2015年6月13日

滝谷紘一

## 水素爆発対策は新規制基準に不適合である

図5 格納容器内水素濃度の時間変化  
 (基本解析条件： 全炉心ジルコニウム量の75%が反応)  
 (出处： 各設置変更許可申請書)

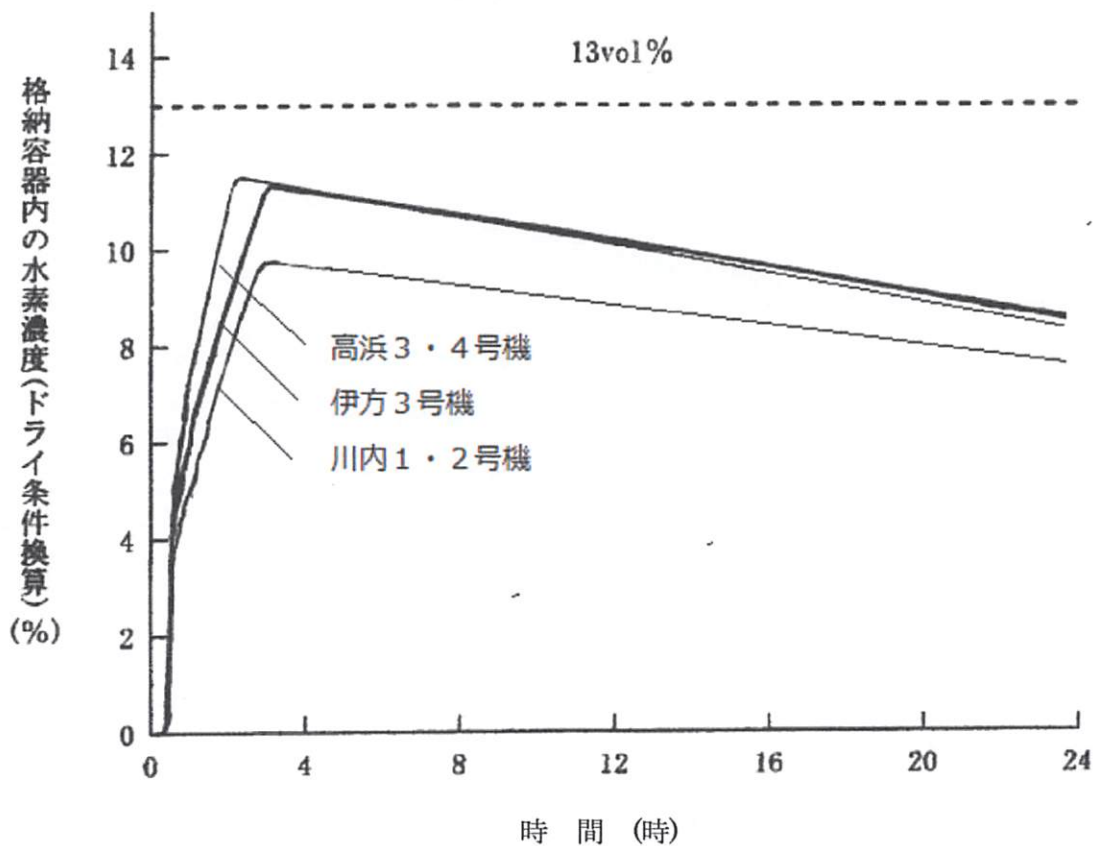
図 5 に、設置変更許可申請書添付書類十(文献 4)に掲載されている格納容器内の水素濃度（ドライ換算）の時間的变化を示す。（この解析ではジルコニウム反応量は全炉心存在量の 75%としており、このケースを本意見書では「基本解析」と呼ぶ。）水素濃度はジルコニウム－水反応が終わるまでの 2～3 時間に急増し、その後は静的触媒式水素再結合装置の働きで緩やかに減少していく。本図には参考として同じ 3 ループプラントで出力がほぼ同じであり、既に審査書が確定された川内 1・2 号機と高浜 3・4 号機についても併記する。各水素濃度（ドライ条件換算）最大値は、次のとおりである。

いずれも格納容器破損防止対策の評価項目である水素爆轟防止の判断基準値 13%を下回っているが、ここで注目すべきは、伊方 3 号機と高浜 3・4 号機では爆轟防止の判断基準値 13%に対する余裕が川内 1・2 号機と比べて有意に小さいことである。このために後述するとおり、水素発生量に対する不確かさの影響を考慮した場合に水素濃度の最大値が判断基準の 13%を超えるという問題が生じる。
